**Maître d'ouvrage : LOU MISTRAOU**

**Projet de serres-tunnels au lieu-dit « Les  
Malançons » à Sarrians (84)**

**PROCEDURE DE MISE A DISPOSITION DU PUBLIC DE  
L'ETUDE D'IMPACT**

**Mémoire en réponse à l'avis de l'association Sarrians  
Environnement**

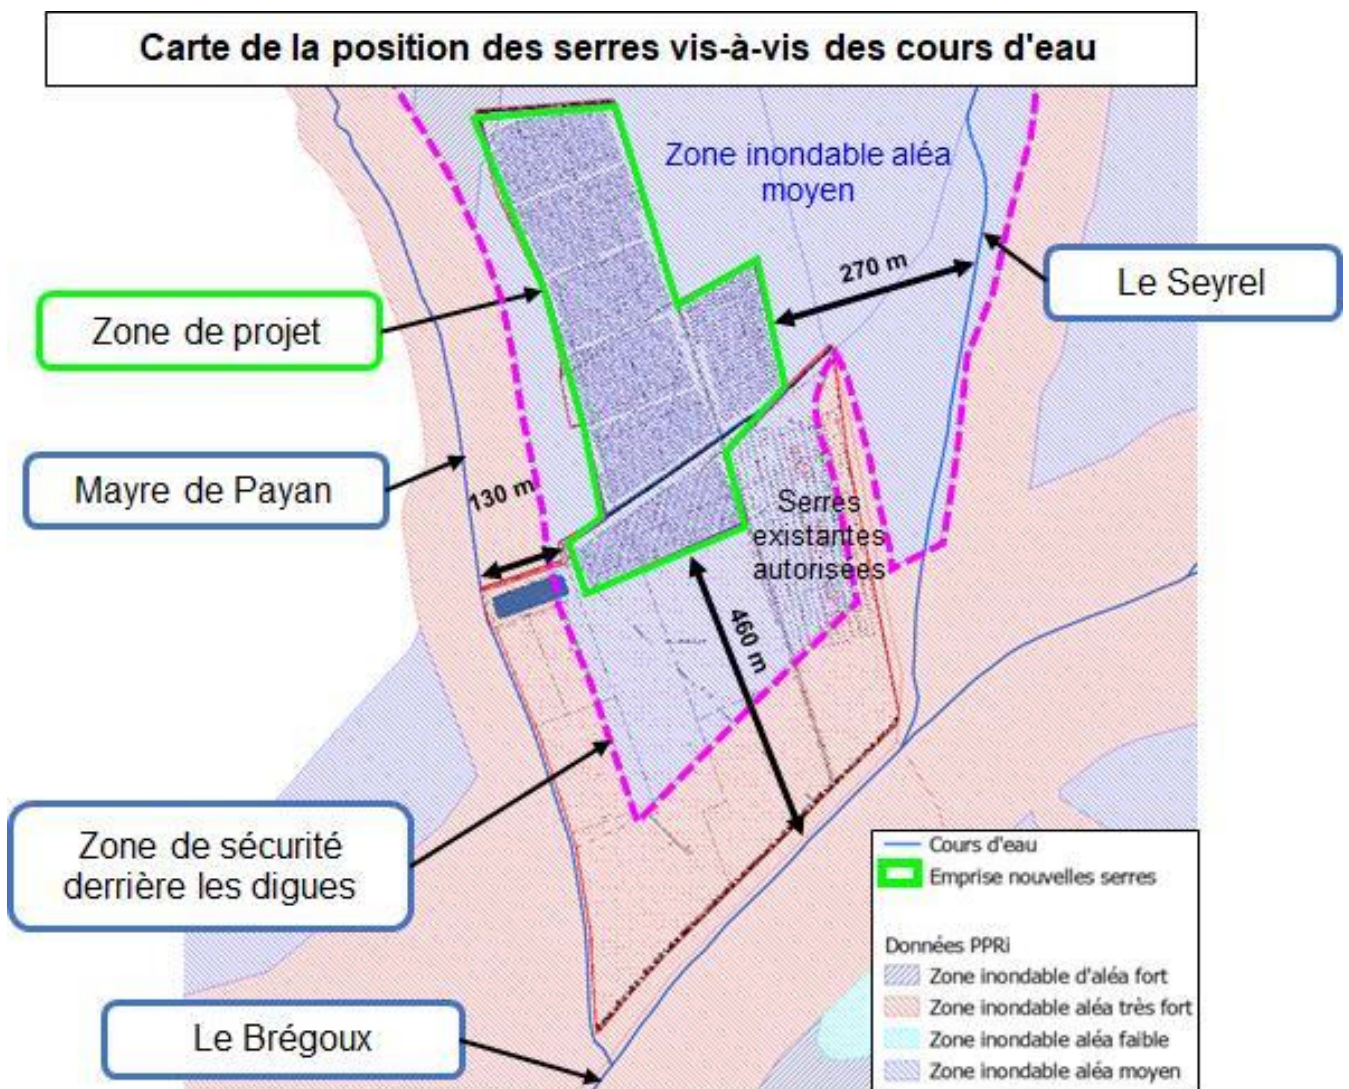
## 5/ Remarque relative aux périmètres de sécurité liés aux digues

Par ailleurs, la carte ci-après fait apparaître :

- le projet,
- les cours d'eau proches,
- les périmètres de sécurité imposés par le PPRI.

De ce fait, l'implantation des serres respecte les distances de sécurité vis-à-vis des cours d'eau. En effet, le PPRI Bassin Sud-Ouest du Mont-Ventoux présente les distances de sécurité suivantes :

- 100 m de la Mayre de Payan,
- 200 m du Brégoux.
